**核燃料輸送物設計承認申請（Traveller XL型）に係る
審査会合での指摘事項の回答について**

2020年09月09日
原子燃料工業株式会社

□ 指摘事項①

図1. 割れが発生した燃料棒の配置

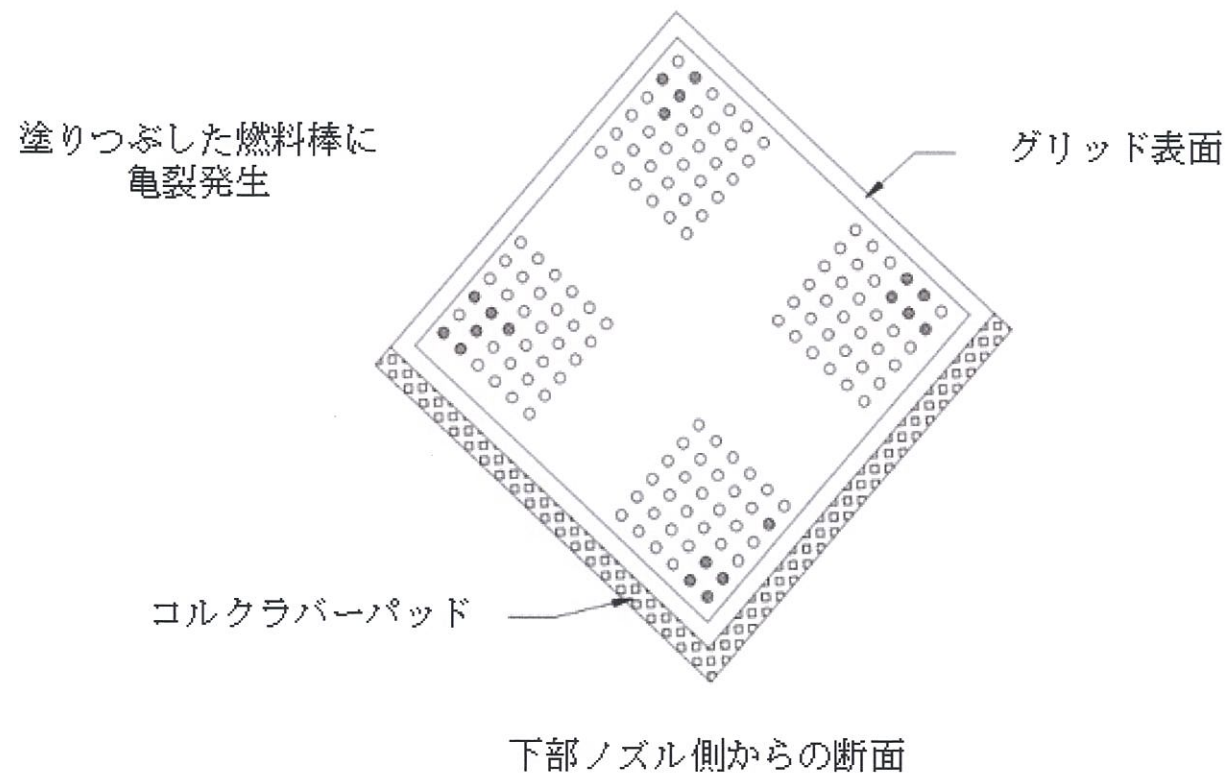
模擬燃料集合体を用いた実証試験の結果をもって、収納物（原子燃料工業製燃料集合体）の損傷状態を予想できることを説明すること。模擬燃料集合体では燃料棒亀裂が確認されたものの亀裂が小さいためペレットの脱落等が発生しないと説明されているが、収納物に対しても同じことが言えるか説明すること。

- (ロ)A 付属資料1にて述べたように、CTU落下試験時において亀裂の発生した燃料棒は、いずれも集合体の四隅にある燃料棒であった(p3参照)。特定の場所にのみ燃料棒の亀裂が確認されたことを考えると、単純な燃料棒と下部ノズル上面が衝突による燃料棒の圧縮や座屈が原因ではない。
- 燃料棒に曲がりが発生。燃料棒の亀裂はすべて下部端栓溶接部で発生。
- CTU落下試験後の下部ノズル脚部は座屈。それに伴い下部ノズル上面も大きく変形し、四隅が大きく変形(p4参照)。
- 以上のことから、CTU落下試験時に発生した燃料棒亀裂の発生要因は以下の通りであると考えられる（p5参照）。
 - ・落下の衝撃で下部ノズルの脚が座屈し、下部ノズル上面に曲がりが発生
 - ・下部ノズルの四隅に発生した曲がりによって、下部ノズルと燃料棒が接触し、集合体四隅の燃料棒が湾曲
 - ・下部端栓と被覆管の境目である下部端栓溶接部に曲げ応力が集中し、溶接部に亀裂が発生。
